Dodatek č. 7

ZMĚNOVÝ LIST				ZL37	
Změna typu podlah objektů zázemí a kolárny					
Stavba:		Novostavba DZR v lokalitě Vrchlabí			
Objekt:		D1.4.1Q.3,DROBNÁ ARCH.-2ÁZEMÍ ; D.I.4.10.3. DROBNÁ ARCHITEKTURA - KOLÁRNA			
Předkládá:		KAMI PROFIT s.r.o	Datum:		9.12.2025
Odesláno / předáno:		Přílohy / počet listů			
poštou		1) Položkový rozpočet změny	1	listů	
e-mailem	☒	2) Projektové podklady	1	listů, výkresů	
osobně	"5C"	3) Fotodokumentace		listů

ZMĚNOVÝ LIST		ZL39	
záměna sazenic v sadových úpravách			
Stavba:	Novostavba DZR v lokalitě Vrchlabí		
Objekt:	D.I.4.10.1. SADOVÉ ÚPRAVY, MOBILIÁŘ, OPLOCENÍ		
Předkládá:	KAMI PROFIT s.r.o	Datum:	9.12.2025
Odesláno / předáno:	Přílohy / počet listů		
poštou		1) Položkový rozpočet změny	1 listů
e-mailem	X	2) Projektové podklady	listů, výkresů
osobně	X	3) Fotodokumentace	listů
1 Technický popis změny:			
1.1 Popis původního řešení:			
1.2 Popis nového řešení:			
Záměna sazenic, které jsou vhodnější pro dané klimatické podmínky a také aby byla dodržena podobná kultura výsadby již v stávajícím areálu.

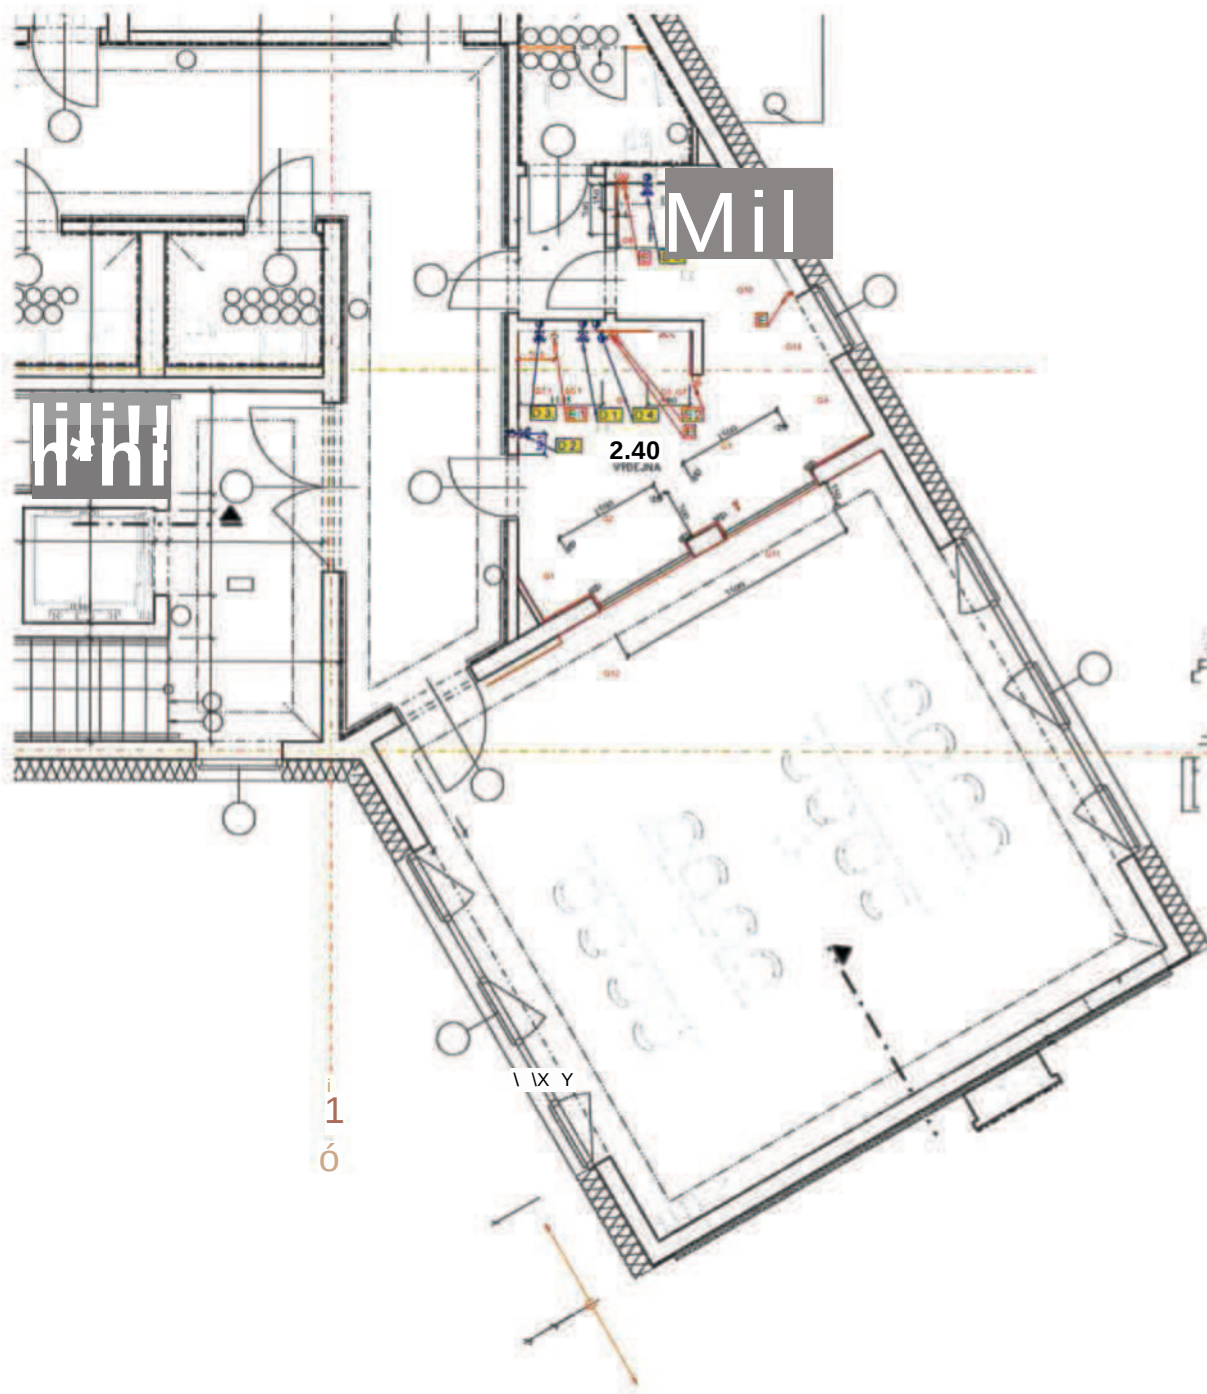
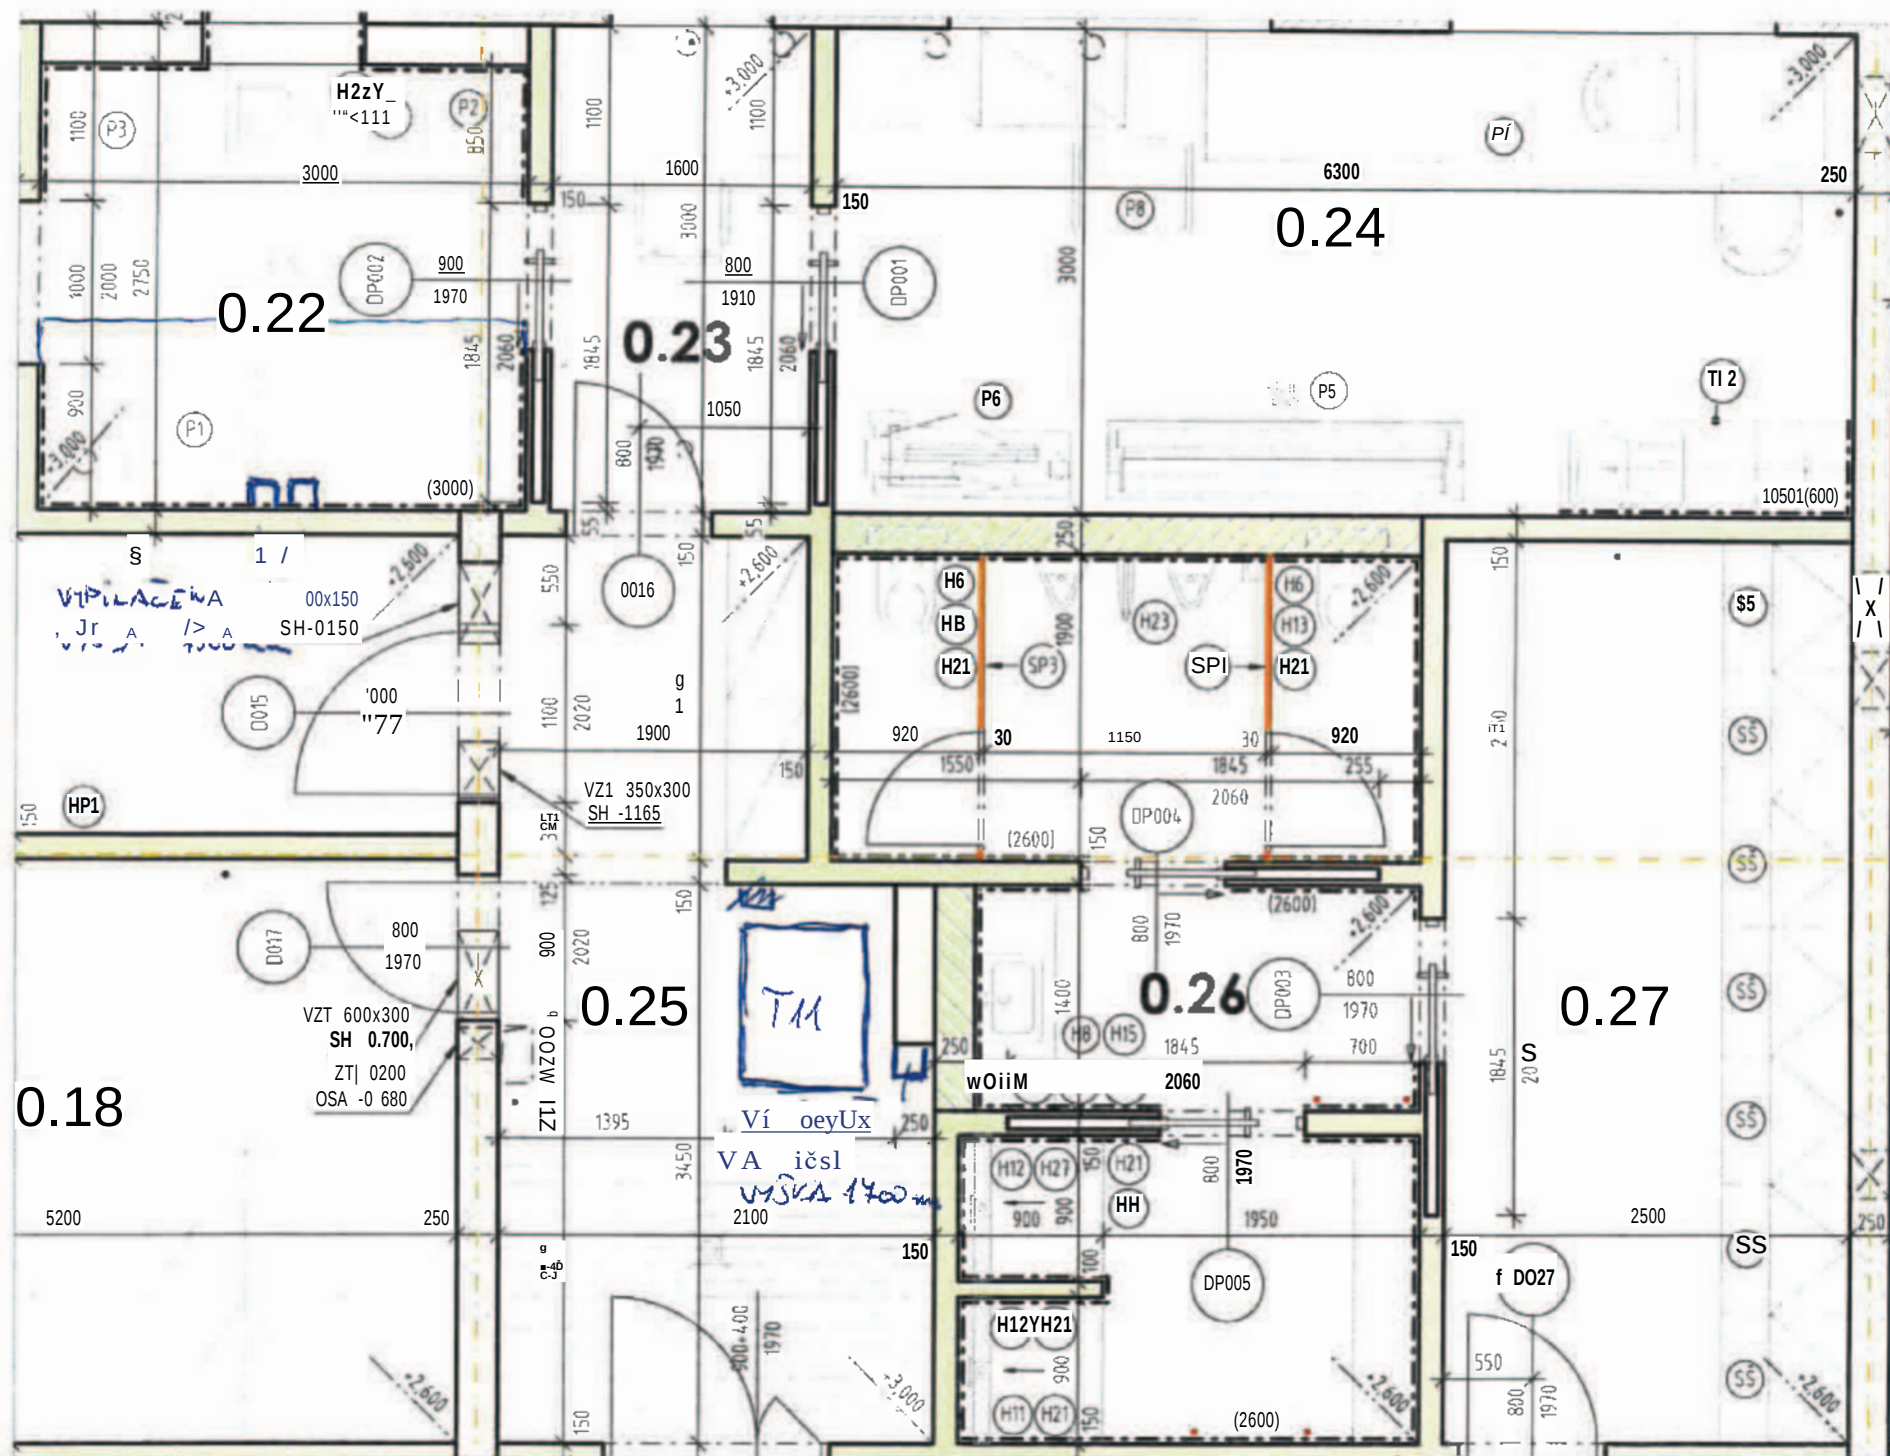
VODA
D 1	STŮL S DŘEZEM SE STOJ.BATERIÍ - u zdi, _voda: ze zdi rohové kohouty t.+ st. pro připojení stojánkové baterie STÁVAJÍCÍ _odpad: DN 40/50 HT ; ze zdi STÁVAJÍCÍ
D 2	UMYVADLO SE STOJ. JEDNODOTYKOVOU NEBO PÁKOVOU BATERIÍ, NOVÉ DOPLNIT _voda: ze zdi vývody t.+ st. dle zvyklostí pro připojení stoj.baterie _odpad: DN 40 HT ; dle zvyklostí _není dodávkou gastra - instalace upravit dle typu umyvadla
D 3	STŮL S DŘEZEM SE STOJ.BATERIÍ - u zdi, DŘEZ NEBUDE NOVÉ UPRAVIT _teplá voda: zaslepit s obkladem _studená voda: v místě vývodu ze zdi pračkový kohout - pro připojení myčky _Odpad: DN 40/50 HT ; ze zdi STÁVAJÍCÍ
D 4	MYČKA - u zdi, NOVÉ UPRAVIT _studená voda: zaslepit s obkladem (vadí myčce) _odpad: DN 40/50 HT ; sifon ze zdi STÁVAJÍCÍ
D 5	MYČKA - u zdi, _studená voda: ze zdi pračkový kohout - pro připojení myčky STÁVAJÍCÍ _odpad: DN 40/50 HT ; sifon ze zdi STÁVAJÍCÍ
D 6	STŮL S HLUBOKÝM DŘEZEM SE STOJ.BATERIÍ - u zdi, _voda: ze zdi rohové kohouty t.+ st. pro připojení stojánkové baterie STÁVAJÍCÍ _odpad: DN 40/50 HT ; ze zdi 35cm vysoko od podlahy

ELEKTRO
E 1	_elektro: na zdi el. zásuvka 0,5kW/230V 60cm vysoko od podlahy, NOVÉ DOPLNIT
E 2	MYČKA NÁDOBÍ PRŮBĚŽNÁ - u zdi, POSUNOUT NÍŽ A NOVÉ DOPLNIT VYPÍNAČ _elektro: pohyblivý vývod 10,2kW/400V ze zdi 5cm vysoko od podlahy s předřazeným vypínačem na zdi ve volném prostoru v dosahu obsluhy 120cm vysoko od podlahy, volný konec kabelu (CGSG) u zařízení 2m dlouhý v chráničce 1m dlouhé (může být i osazena el.krabice, zapuštěná (víčko zároveň s obkladem) v místě současného vývodu s vytrubkováním ve zdi k podlaze)
E 3	MYČKA NÁDOBÍ PODSTOLOVÁ - u zdi, NOVÉ DOPLNIT VYPÍNAČ _elektro: pohyblivý vývod 6kW/400V ze zdi s předřazeným vypínačem na zdi ve volném prostoru v dosahu obsluhy 120cm vysoko od podlahy, volný konec kabelu (CGSG) u zařízení 1,5m dlouhý v chráničce 1m dlouhé
E	DOPLŇKOVÉ POSPOJENÍ KOVOVÝCH ČÁSTÍ _elektro: vodič lanko 6mm2 zeleno žlutý u podlahy volný konec 1,5m dlouhý

ARAMI	PRŮFIRVT	V PRACAL	MÉWTUPO	
MYCSTOR				2024-01-11 11:11 2024-01-11 11:11 2024-01-11 11:11
RKRC				D
Dostavba domova pro seniory ve Vrchlabí - PD				tiA&i
VÝP	PŮDORYS 2 NP- ÚPRAVA STÁVAJÍCÍCH INSTALACÍ	F. K. LIEla		SIOPŘila V
	PRO GASTROTECHNOLOGII	DDDDTO		D.1

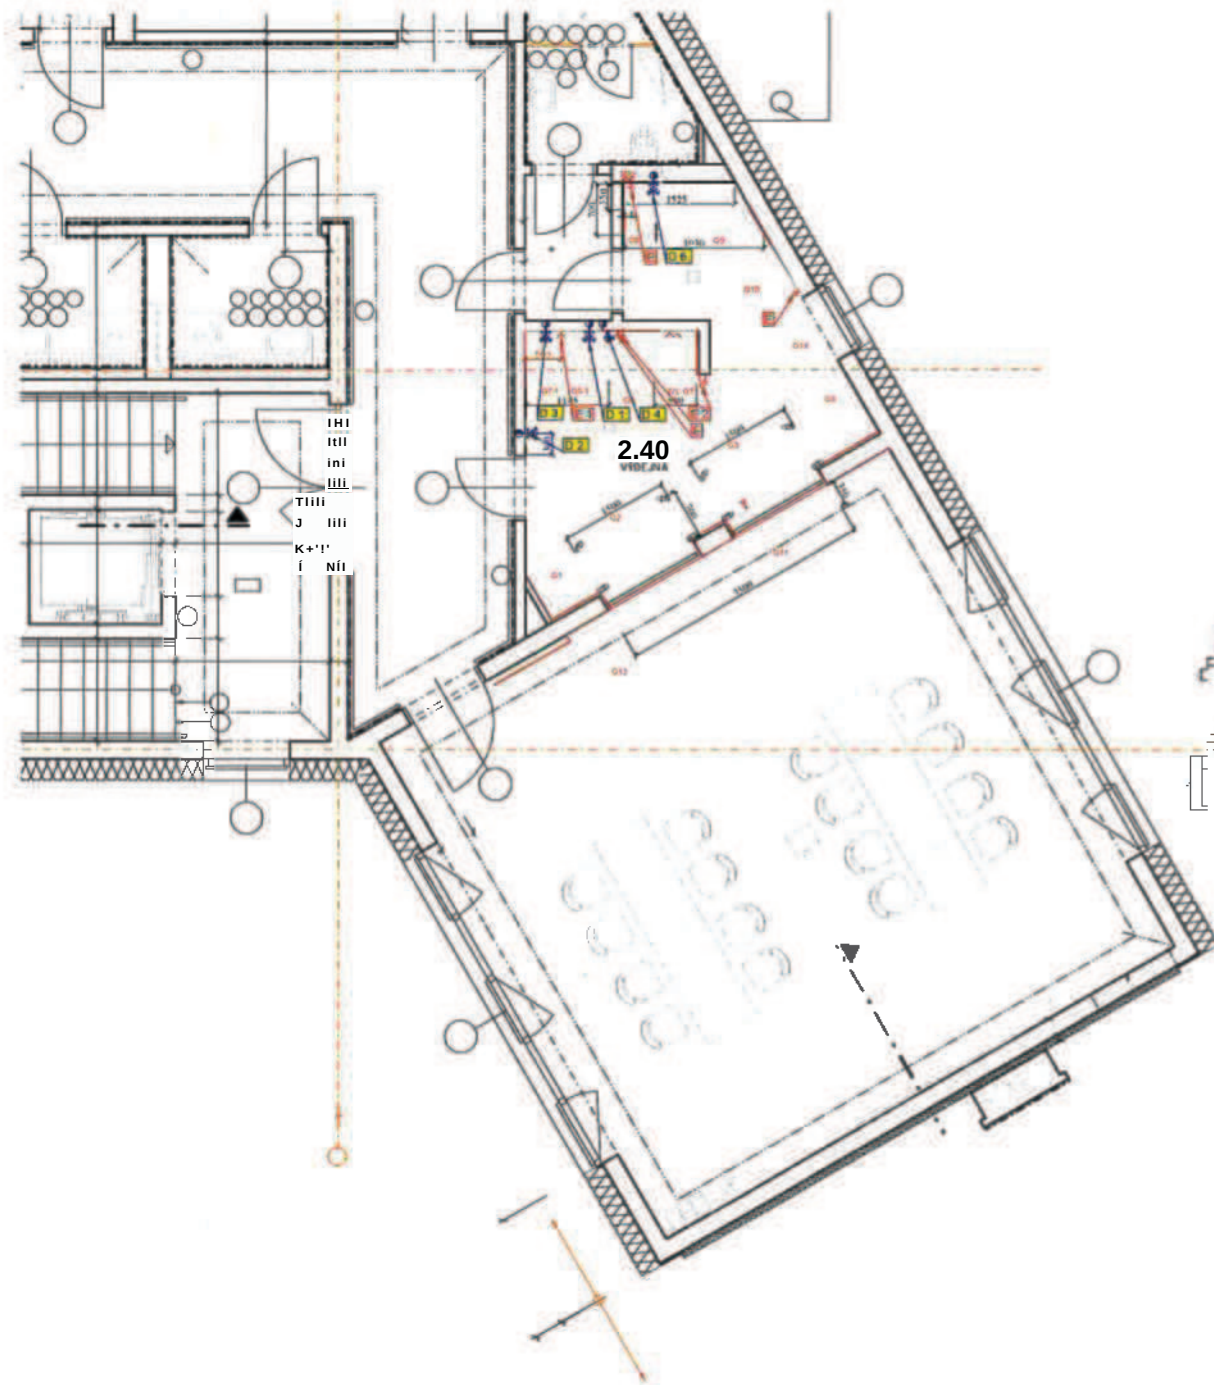
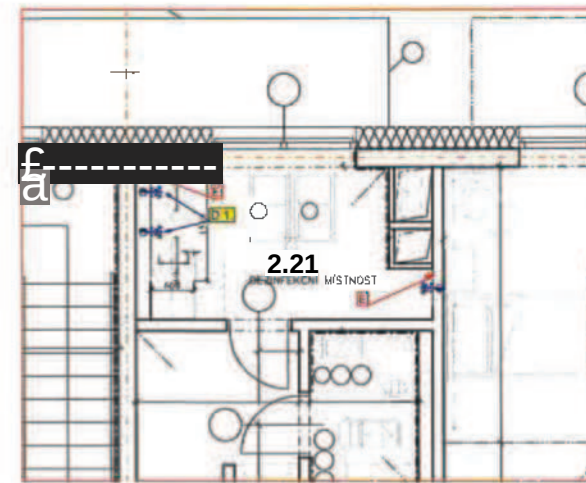
VODA
D1	STŮL S DŘEZEM SE STOJ.BATERIÍ - u zdi, „voda: ze zdi rohové kohouty t.+ st. pro připojení stojánkové baterie STÁVAJÍCÍ „odpad: DN 40/50 HT ; ze zdi STÁVAJÍCÍ
D 2	UMYVADLO SE STOJ. JEDNODOTYKOVOU NEBO PÁKOVOU BATERIÍ, NOVÉ DOPLNIT „voda: ze zdi vývody t.+ st. dle zvyklostí pro připojení stoj.baterie „odpad: DN 40 HT ; dle zvyklostí „není dodávkou gastra - instalace upravit dle typu umyvadla
D3	STŮL S DŘEZEM SE STOJ.BATERIÍ - u zdi, DŘEZ NEBUDE NOVÉ UPRAVIT „teplá voda: zaslepit s obkladem „studená voda: v místě vývodu ze zdi pračkový kohout - pro připojení myčky „odpad: DN 40/50 HT ; ze zdi STÁVAJÍCÍ
D4	MYČKA - u zdi, NOVĚ UPRAVIT „studená voda: zaslepit s obkladem (vadí myčce) „odpad: DN 40/60 HT ; sifon ze zdi STÁVAJÍCÍ
D5	MYČKA - u zdi, „studená voda: ze zdi pračkový kohout - pro připojení myčky STÁVAJÍCÍ „odpad: DN 40/50 HT ; sifon ze zdi STÁVAJÍCÍ
D6	STŮL S HLUBOKÝM DŘEZEM SE STOJ.BATERIÍ - u zdi, „voda: ze zdi rohové kohouty t.+ st. pro připojení stojánkové baterie STÁVAJÍCÍ „odpad: DN 40/50 HT ; ze zdi 35cm vysoko od podlahy

ELEKTRO
E 1	„elektro: na zdi el. zásuvka 0,5kW/23QV 60cm vysoko od podlahy, NOVÉ DOPLNIT
E 2	MYČKA NÁDOBÍ PRŮBĚŽNÁ - u zdi, POSUNOUT NÍŽ A NOVÉ DOPLNIT VYPÍNAČ „elektro: pohyblivý vývod 10,2kW/400V ze zdi 5cm vysoko od podlahy s předřazeným vypínačem na zdi ve volném prostoru v dosahu obsluhy 120cm vysoko od podlahy, volný konec kabelu (CGSG) u zařízení 2m dlouhý v chráničce 1m dlouhé (může být i osazena el.krabice, zapuštěná (víčko zároveň s obkladem) v místě současného vývodu s vytrubkováním ve zdi k podlaze)
E 3	MYČKA NÁDOBÍ PODSTOLOVÁ - u zdi, NOVÉ DOPLNIT VYPÍNAČ „elektro: pohyblivý vývod 6kW/400V ze zdi s předřazeným vypínačem na zdi ve volném prostoru v dosahu obsluhy 120cm vysoko od podlahy, volný konec kabelu (CGSG) u zařízení 1,5m dlouhý v chráničce 1m dlouhé
E	DOPLŇKOVÉ POSPOJENÍ KOVOVÝCH ČÁSTÍ „elektro: vodič lanko 6mm² zeleno žlutý u podlahy volný konec 1,5m dlouhý
